CONTRODEDUZIONI PARERE INTEREMEDIO C.T.S.

**REALIZZAZIONE DI UN IMPIANTO FOTOVOLTAICO DENOMINATO
“LICODIA”, DI POTENZA NOMINALE E DI PICCO PARI A 11,302 MW
POSIZIONATO A TERRA, SITO IN C.DA GROTTES ALTE NEL COMUNE
DI LICODIA EUBEA (CT)**

Granosolaris LCD srl

Figura 1: Stralcio carta dell'edificato, ruderi ed elementi antropici

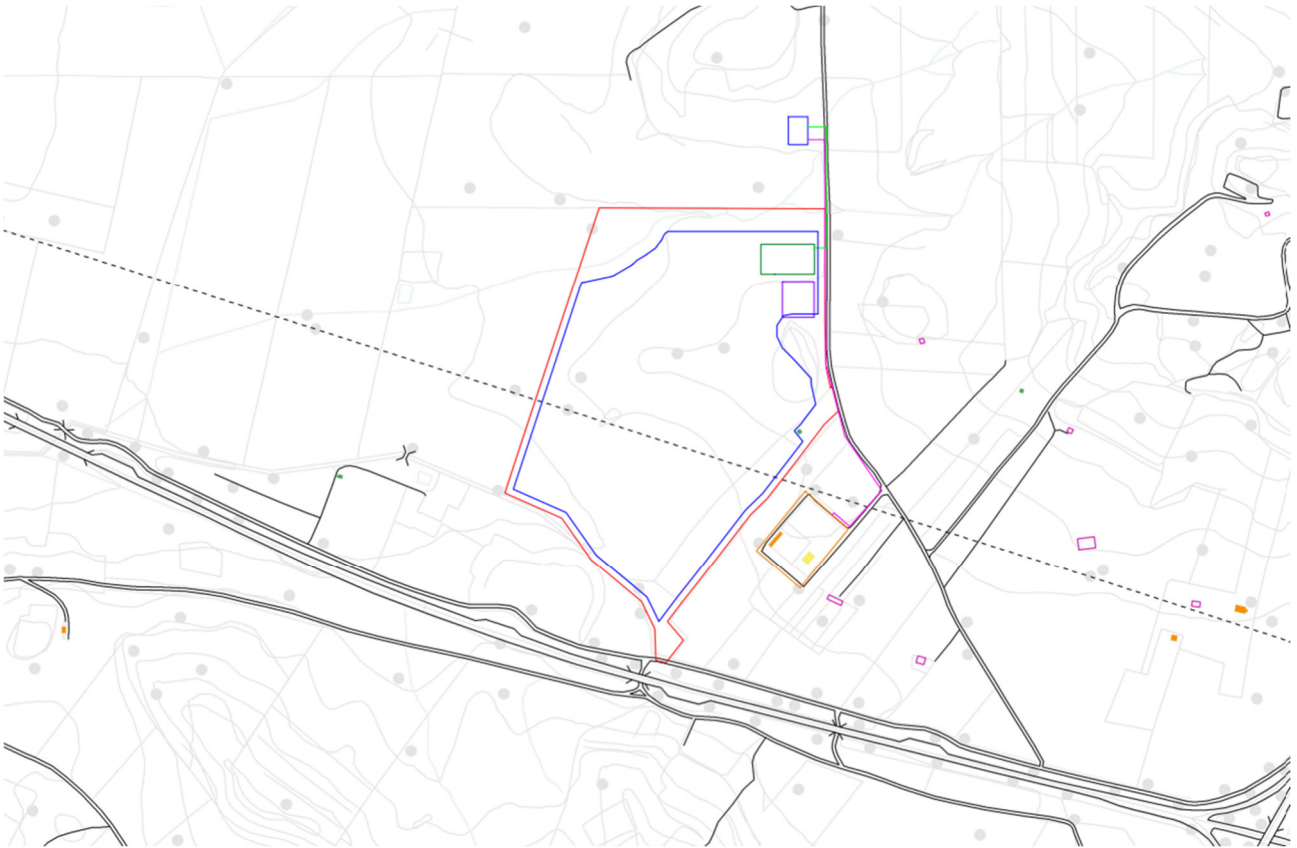
"Dovranno essere analizzati e messi in evidenza con adeguati elaborati cartografici tutti gli elementi costitutivi naturali e antropici, testimonianze di valore architettonico e paesaggistico, caratteristici ed identitari del paesaggio agricolo direttamente interessato dal progetto al fine del loro mantenimento e conservazione".

- **impluvi:** è presente un impluvio (rilevabile da CTR), ricadente all'interno dell'area di progetto, che verrà mantenuto e salvaguardato mediante la predisposizione di adeguate fasce di rispetto di ampiezza pari 10 m per lato, per la tutela del normale deflusso idrico e della vegetazione ripariale in esso presente;

- **ruderi:** i ruderi riscontrati all'interno delle aree di progetto verranno mantenuti e salvaguardati mediante la predisposizione di apposite fasce di rispetto attorno agli stessi, così come approfondito all'*OSSERVAZIONE AL PUNTO 4*) del medesimo Parere;

- **cumulo di pietre:** il cumulo di pietre individuato all'interno dell'area di progetto verrà mantenuto e salvaguardato mediante fasce di rispetto di 5 m, in modo tale da tutelare la vegetazione naturale e la piccola fauna locale che spesso trova riparo in questo tipo di ambienti, in accordo alla prescrizione n.3 del medesimo Parere;

Figura 6: Inquadramento su ortofoto dell'edificio censito da CTR e cono ottico

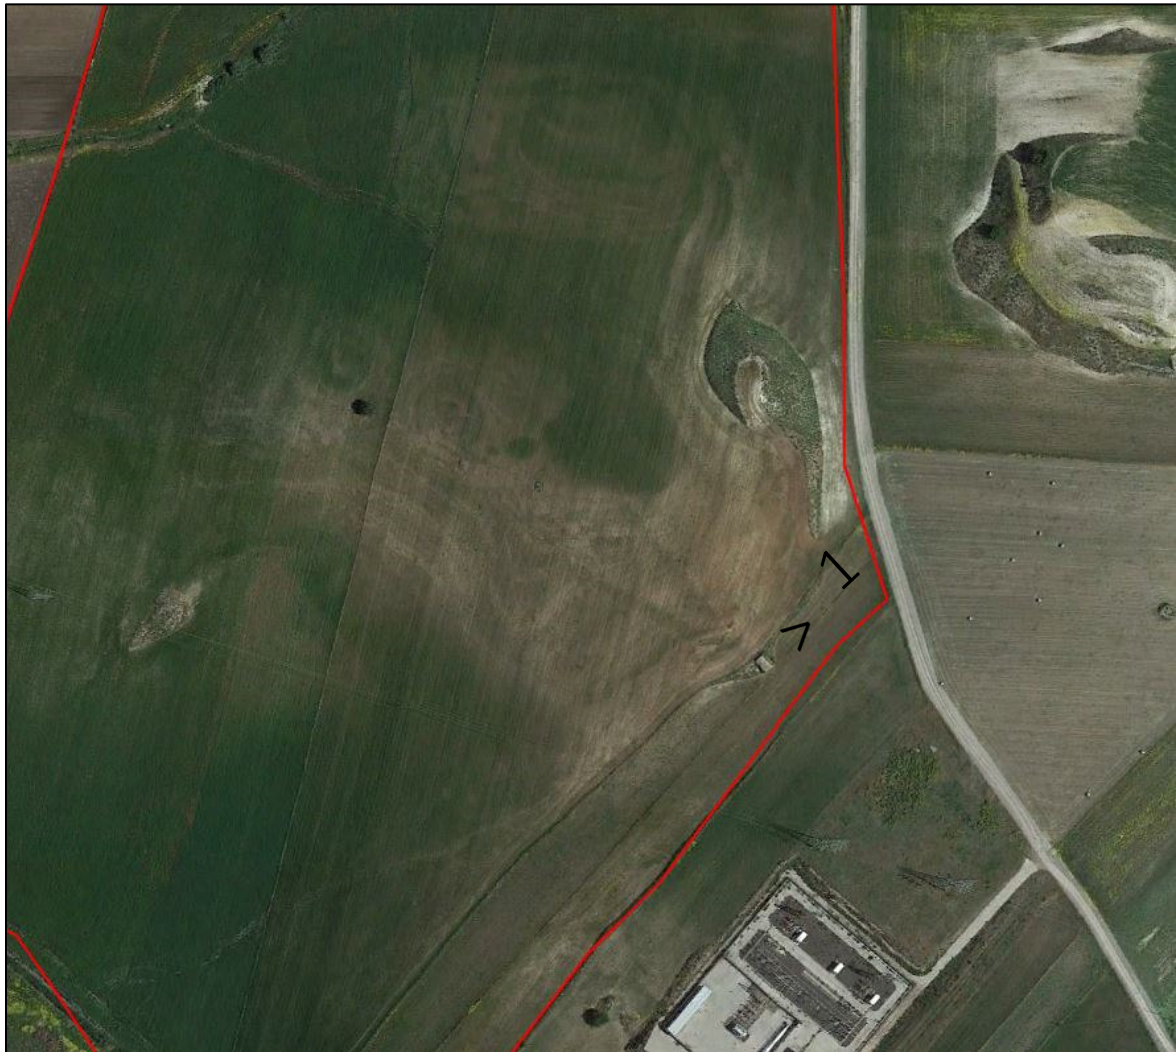
"Dovrà essere prodotta documentazione fotografica di eventuali manufatti edilizi rurali presenti nell'area, indicando le modalità per il loro recupero edilizio ed eventuale rifunzionalizzazione, prevedendo altresì un'area buffer di 50 metri attorno agli stessi".

L'edificio è localizzato all'interno dell'area di progetto ma fuori dall'area di impianto, in una zona in cui verrà mantenuto l'uso del suolo attuale. Si prevede il mantenimento e la salvaguardia del manufatto mediante una fascia di rispetto di 50 m attorno allo stesso (area priva di pannelli).

Figura 8: Impianti esistenti nel raggio di 2, 5 e 10 km rispetto l'area di progetto "Licodia".

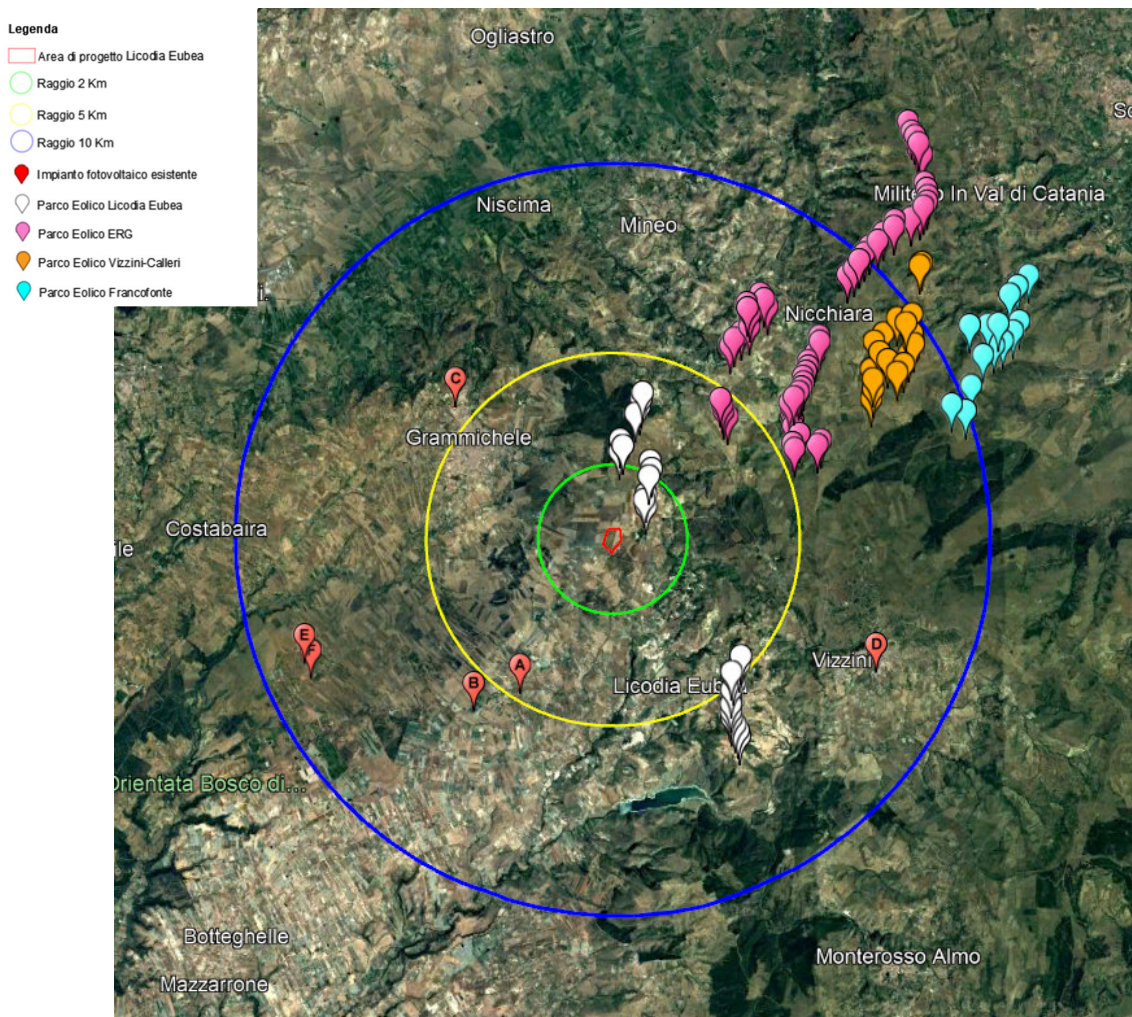
“Nello studio di impatto ambientale dovrà essere considerato l’effetto cumulo con altri progetti ed impianti FER limitrofi già realizzati o in previsione di realizzazione nel raggio dell’area vasta di studio individuata. Nello specifico, dovrà essere valutato l’effetto cumulo con riferimento all’avifauna migratrice (effetto lago), agli aspetti percettivi sul paesaggio ed al consumo di suolo. Per ciascuna componente al fine di valutare gli effetti cumulativi dovrà essere definita ed adeguatamente motivata l’area di analisi idonea in relazione alle caratteristiche del contesto locale ed alle dimensioni del progetto (considerando per le valutazioni a scala vasta un’area pari a 10 Km). Dovrà essere prodotta una relazione dettagliata volta, fra l’altro, a dimostrare gli assunti del proponente in ordine ai potenziali impatti cumulativi”.

Nel raggio di 10 km dal progetto fotovoltaico “Licodia” si riscontrano quattro impianti fotovoltaici esistenti e diversi aerogeneratori appartenenti a quattro parchi eolici.

Figura 11: Ambito Territoriale di Caccia CT2_ Individuazione dell'area di intervento

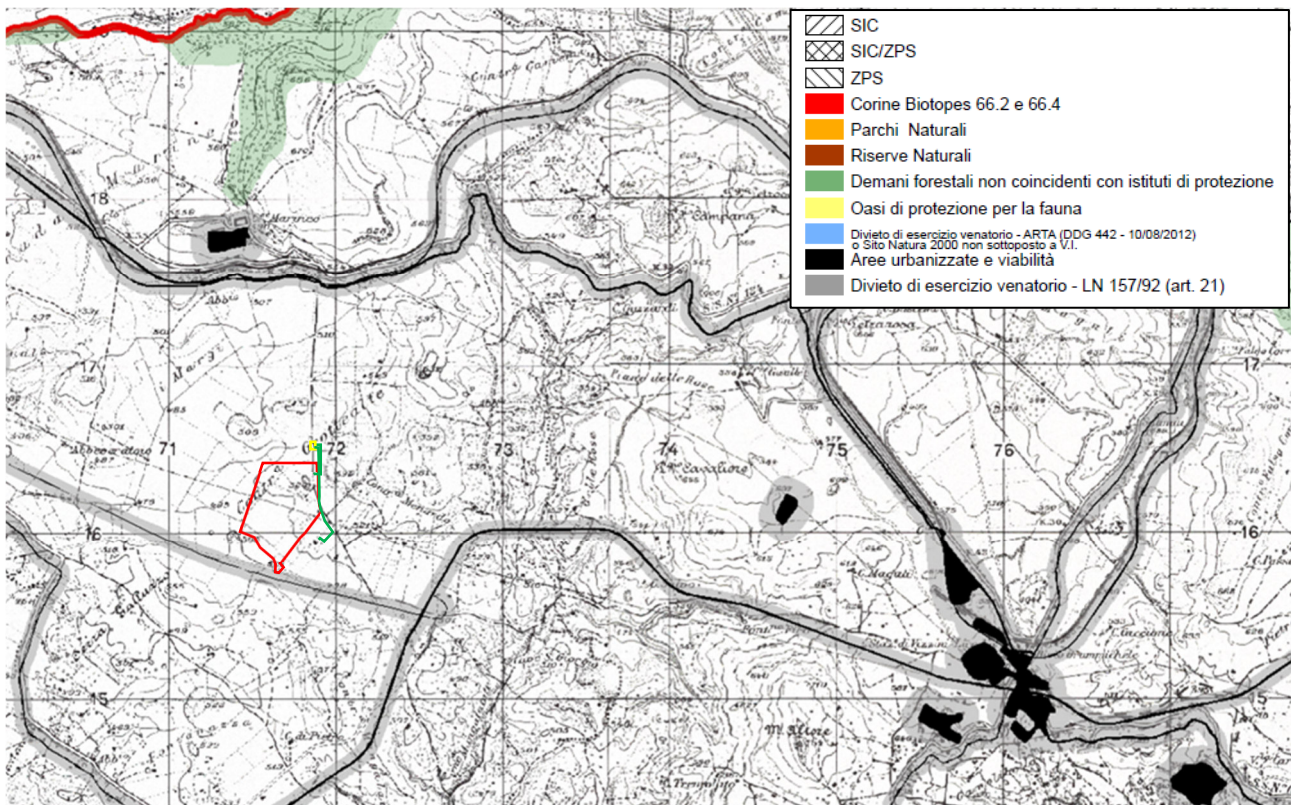
"Occorre verificare se l'area di riferimento delle infrastrutture ricade all'interno di corridoi faunistici e/o di aree escluse dall'attività venatoria".

Come si evince dalla figura l'area di progetto e le opere di connessione non interferiscono con nessuna delle zone vincolate.

Figura 12: Individuazione dell'area di progetto (in rosso) e dei cavidotti (in verde) rispetto alle zone boscate (in verde) (Fonte: CFRS LR16/96)

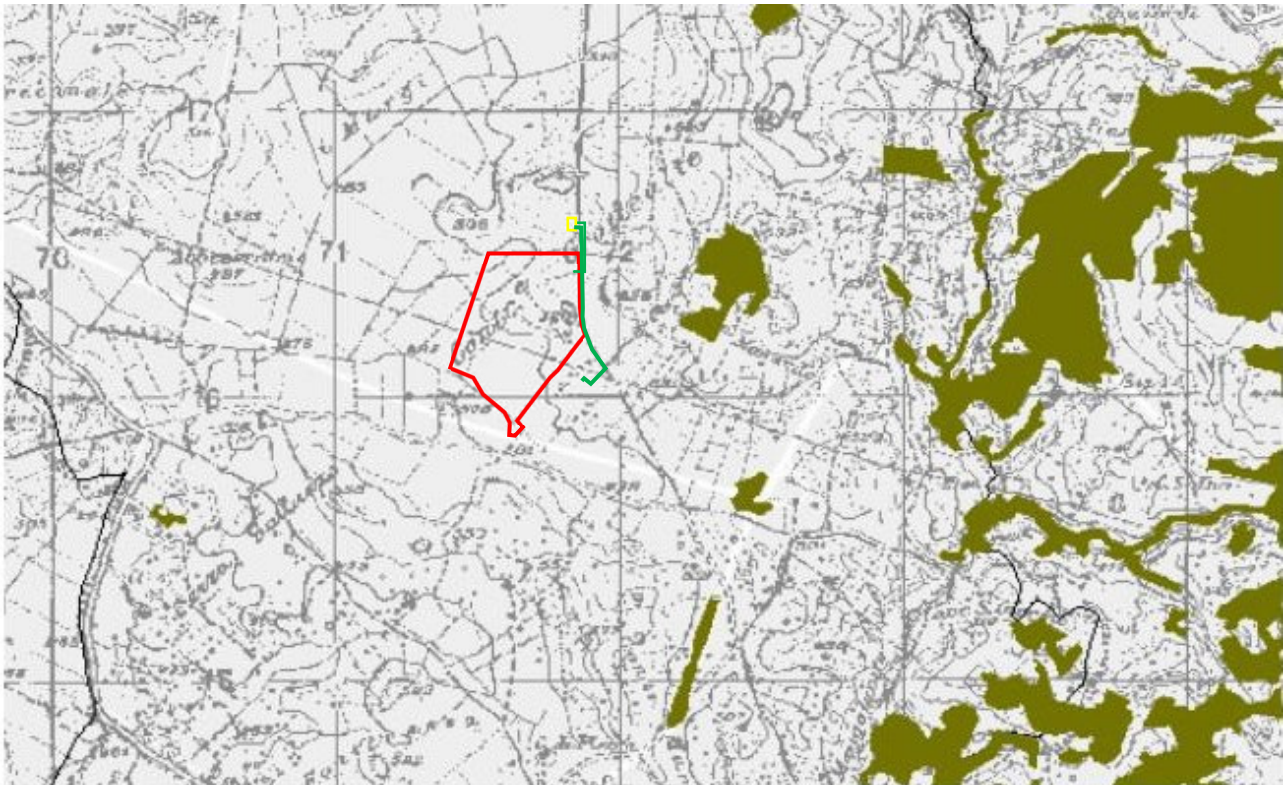
"Occorre valutare la presenza di aree boscate tutelate dalla LR 16/96 e dal D.Lgs. 227/01 e prevedere adeguate aree buffer a protezione di dette aree".

Sulla base della Carta Forestale della Regione Sicilia in riferimento alla LR 16/96, si evidenzia come sia l'area di progetto che le opere connesse siano esterne alle aree boscate; il bosco più vicino dista circa 350 mt dall'area di progetto.

Nel caso del progetto in esame, area di progetto, cavidotto e stazione utente MT/AT, sono esterni alle fasce di rispetto dei boschi.

Figura 14: Aree in cui è stata riscontrata la vegetazione naturale spontanea.

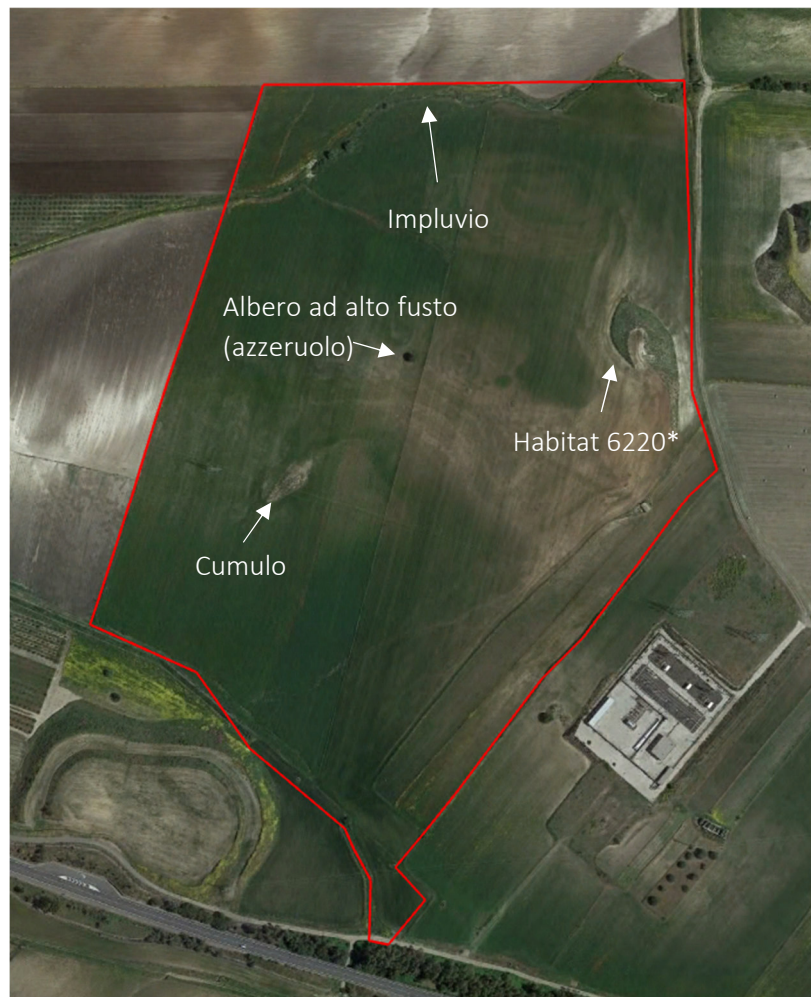
“Occorre valutare la presenza di aree interessate da vegetazione naturale in evoluzione, rinvenibile in gran parte delle aree escluse nel recente passato dall’uso agricolo e dove la scarsità del suolo, oltre a rendere difficoltosa la realizzazione dell’impianto, andrebbe a danneggiare la naturale evoluzione degli habitat di elevato interesse floristico vegetazionale e faunistico”.

All’interno dell’area di progetto sono stati riscontrati i seguenti punti nei quali è stata osservata la presenza di vegetazione spontanea:

Nel contesto del progetto saranno collocate specie della macchia mediterranea per creare piccole aree di rinaturalizzazione e quindi favorire la frequentazione da parte della fauna; saranno ovviamente mantenuti anche l’habitat 6220* e l’impluvio con la sua vegetazione ripariale annessa.

Figura 15: Stralcio aree percorse dal fuoco per gli anni dal 2007 al 2021_ (Fonte: Sistema Informativo Forestale)

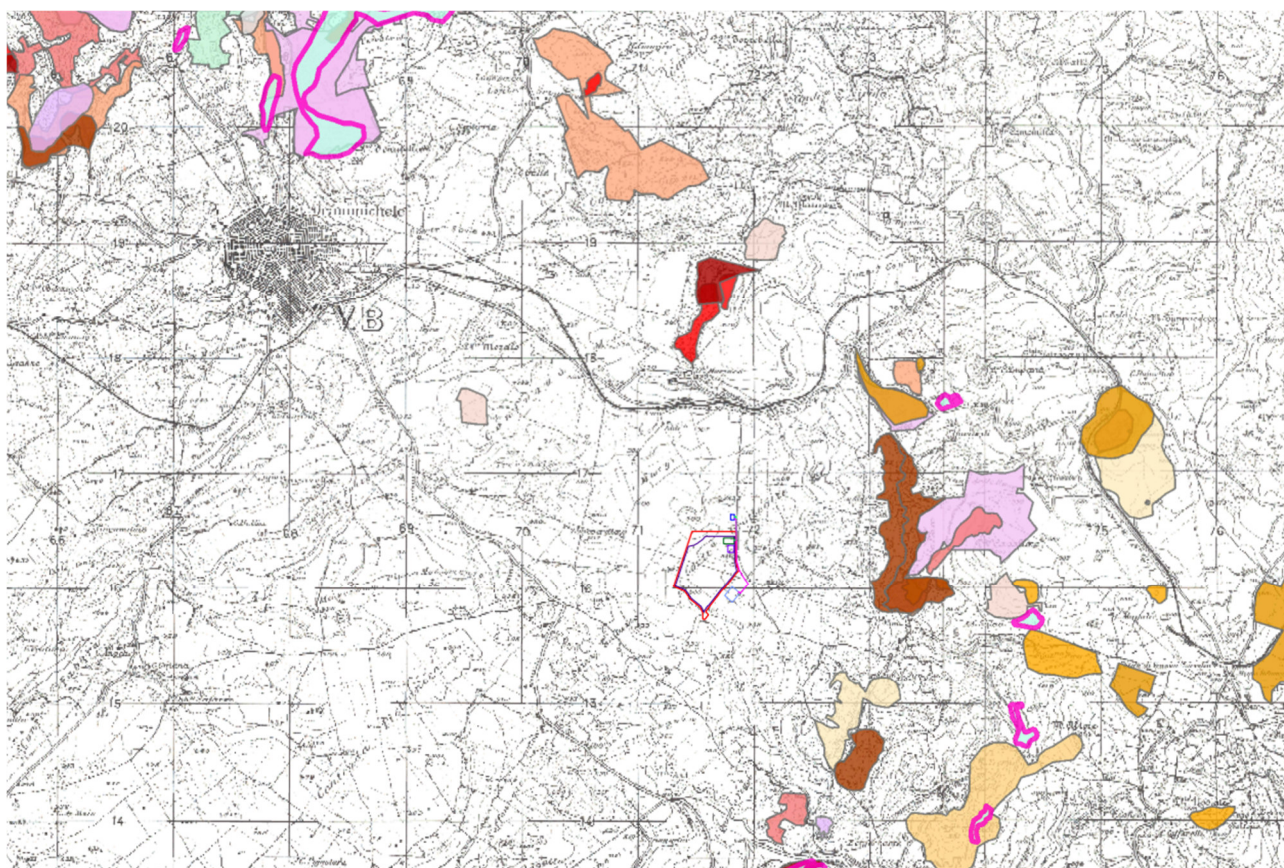
"Occorre attestare che nell'area oggetto dell'intervento non vi siano colture di pregio e non sussistano i divieti previsti dall'art. 10 della L. 353/2000, dalla L.R. 16/1996 e ss.mm. e ii. e dall'art. 58 della L.R. del 04/2003".

Dalle carte tematiche del Sistema Informativo Forestale (SIF) della Regione Sicilia è emerso che nessuna area percorsa dal fuoco dal 2007 al 2022 interferisce con le aree di progetto e le opere connesse.
